DRCC-IIo-032-2024

Proyecto:	RESTAURANTE FARALLON BEACH CLUB	
Promotor:	SMART BAR CORP.	
Categoría	I	
Consultores ambientales:	FERNANDO CARDENAS	IRC-005-2006
	ELVIS JAEN	IRC-046-2020
Localización del proyecto:	COMUNIDAD DE FARALLÓN, CORREGIMIENTO DE RIO HATO, DISTRITO DE ANTÓN, PROVINCIA DE COCLÉ	
Fecha de inspección:	06 de febrero de 2024	
Fecha de informe:	08 de febrero de 2024	
Participantes:	<ul style="list-style-type: none"> • Alexis Vázquez – Jefe de Agencia de Antón - MiAMBIENTE, Regional de Coclé • Ricardo Gaona- Persona designada por parte del promotor • Kiriam González – Sección de Evaluación de Impacto Ambiental- MiAMBIENTE, Regional de Coclé

Dirección Regional de Coclé
Sección de Evaluación de Impacto Ambiental
EVIDENCIA FOTOGRÁFICA

Fig. 1

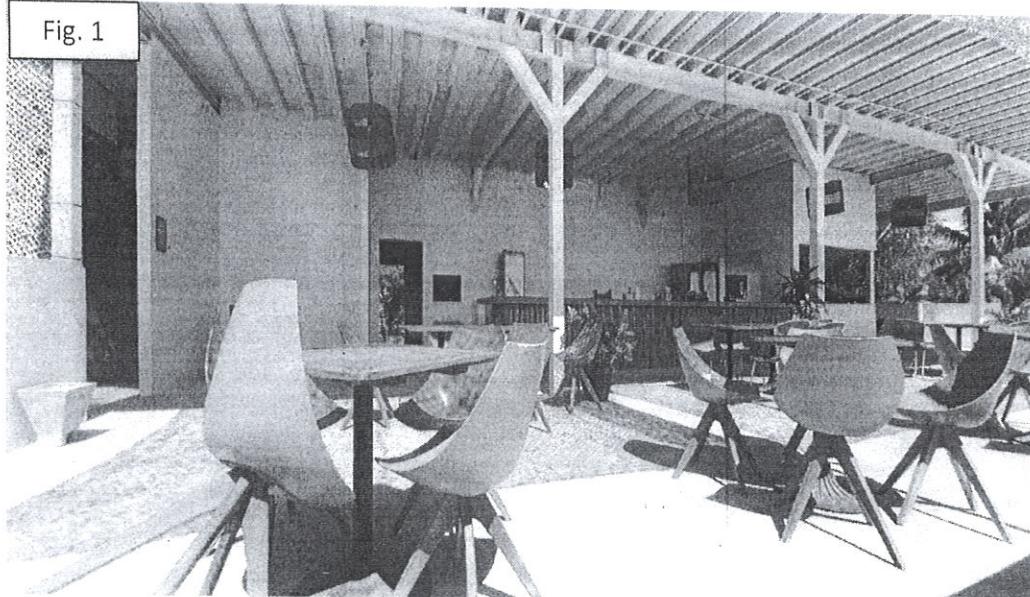
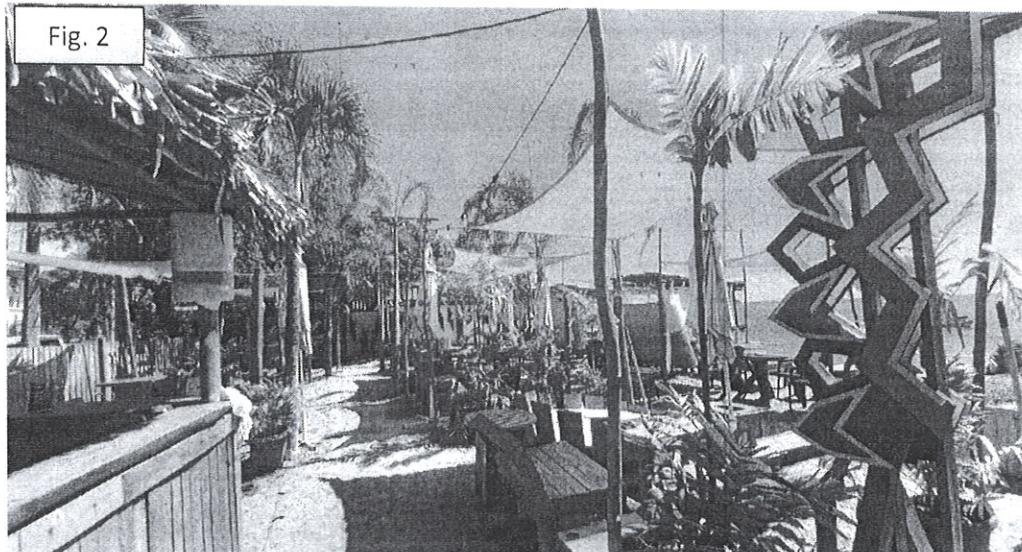
Observación 1: Al llegar al área del proyecto se pudo observar que las infraestructuras ya fueron adecuadas para el proyecto de RESTAURANTE FARALLÓN BEACH CLUB, el cual nos indicaron ya se encuentra en fase operativa, por lo que no se tiene referencia de las características previas a la construcción del proyecto.

Fig. 1 y 2: Se puede observar las infraestructuras existentes para el proyecto de RESTAURANTE FARALLÓN BEACH CLUB, el cual ya se encuentra en fase operativa.

Fig. 4 y 5: Se puede observar parte de las infraestructuras existentes para el tratamiento de las aguas residuales generadas por el proyecto.

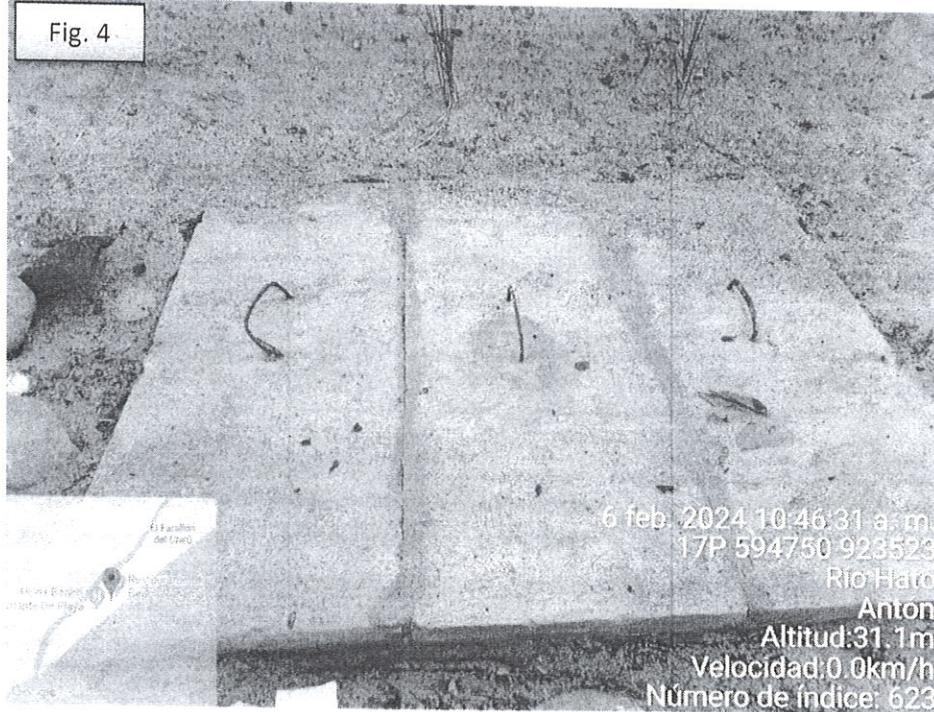
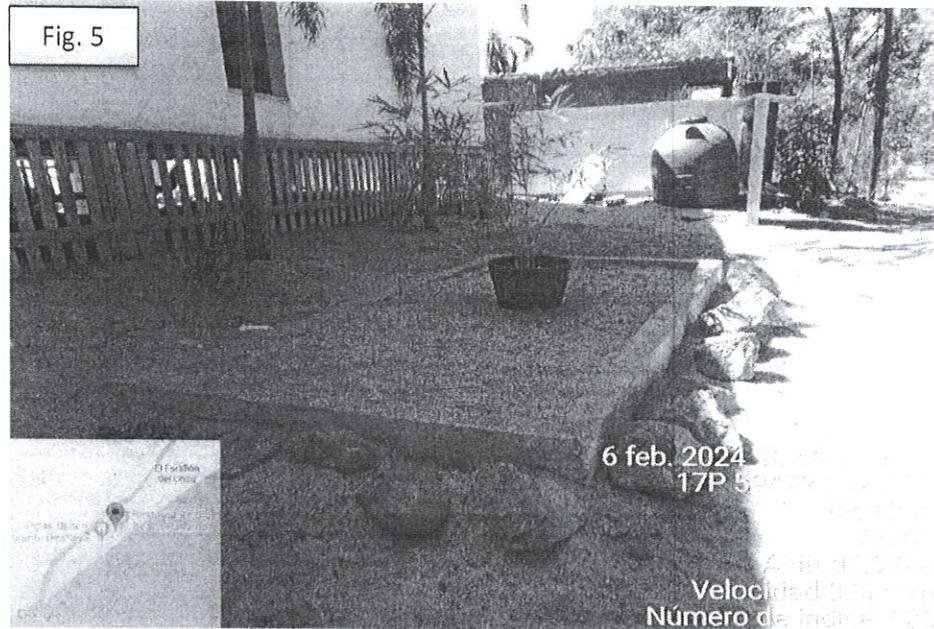
Observación 3: Se pudo observar parte de las infraestructuras existentes para el tratamiento de las aguas residuales generadas por el proyecto, se tomaron las coordenadas de georreferencia y al ser cotejadas con el programa de Google Earth Pro, se pudo verificar que se ubica fuera del polígono del proyecto de acuerdo a las coordenadas del EsIA. Paralelo al camino de tierra identificado como calle principal de Farallón. Por lo que se consultará este tema mediante nota aclaratoria.

Fig. 6

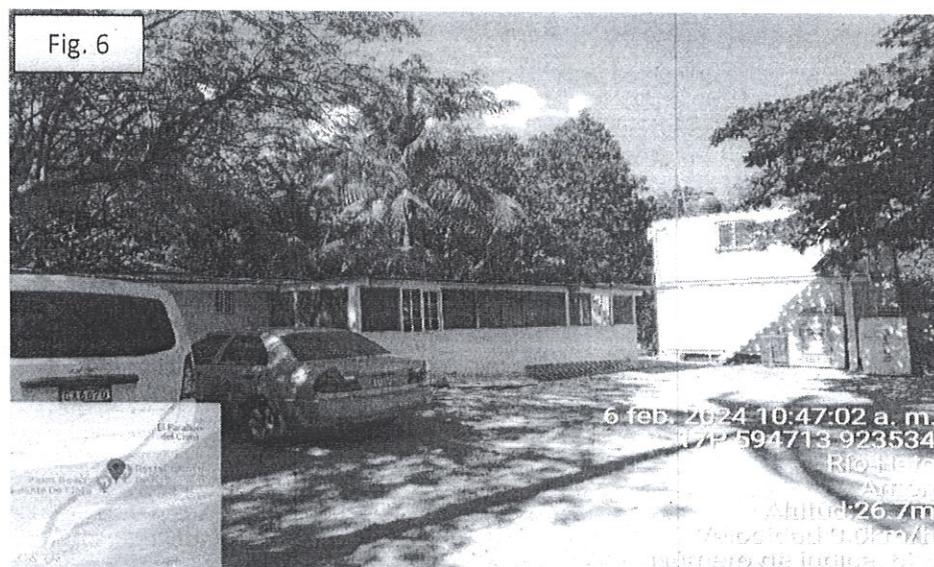
Observación 4: Durante la inspección se nos indicó el área utilizada como estacionamiento por los visitantes del restaurante, el cual se ubica posterior al camino de tierra identificado como calle principal de Farallón. Ya que se tomaron las coordenadas de georreferencia y al ser cotejadas con el programa de Google Earth Pro, se pudo verificar que se ubica fuera del polígono del proyecto de acuerdo a las coordenadas del EsIA. Por lo que se consultará este tema mediante nota aclaratoria.

Fig. 6: Se puede observar el área utilizada para el estacionamiento del proyecto, el cual se encuentra posterior a un camino de acceso a la playa.
